SERVICE-INFO

Ny strammerullesæt KIT / SET med motorholderen til Chevrolet / Opel / Vauxhall 1.7 l dieselmotorer

INA 0064

Figur 1: Erstattet strammerulle 531 0166 20 (1) og dens efterfølger 531 0819 10 (2)

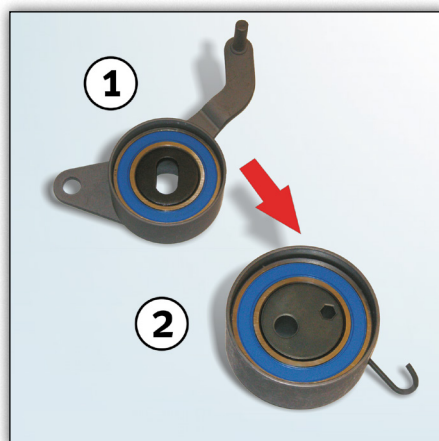
Ved udskiftning af strammerullen har fabrikanten af ovennævnte køretøjer erstattet komponenter og ordrenr. Den eksisterende strammerulle (ordrenr. 531 0166 20) vil blive erstattet med strammerullen med ordrenr. 531 0819 10 (se figur 1).

Figur 2: Pakningsindhold af 530 0492 10

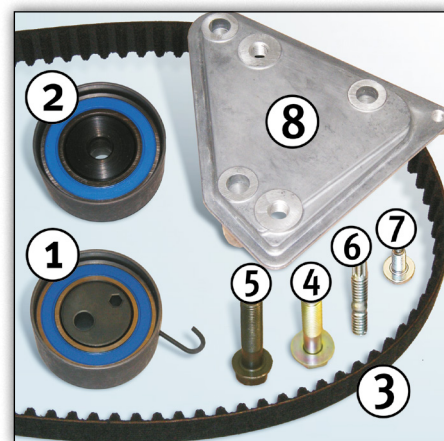
For nærværende ombygning skal man installere en ny motorholder af modeller med motornumre til 328704 (se figur 2, pos. 8). Til ombygning tilbyder Schaeffler Automotive Aftermarket derfor strammerullesæt KIT 530 0494 10 og strammerullesæt SET 530 0494 09 uden motorholder.

Begge produkter indeholder en ny type af motorholder. Hvis der er en henvisning til fabrikantens reservedelenumre, tjener de kun til sammenligningsformål.

Fra motornummer 328705 er der allerede monteret motorholderen (OE-nr. 684051). Hvad angår disse køretøjer, tilbyder man strammerullesæt KIT 530 0494 10 og strammerullesæt SET 530 0494 09 uden motorholder.
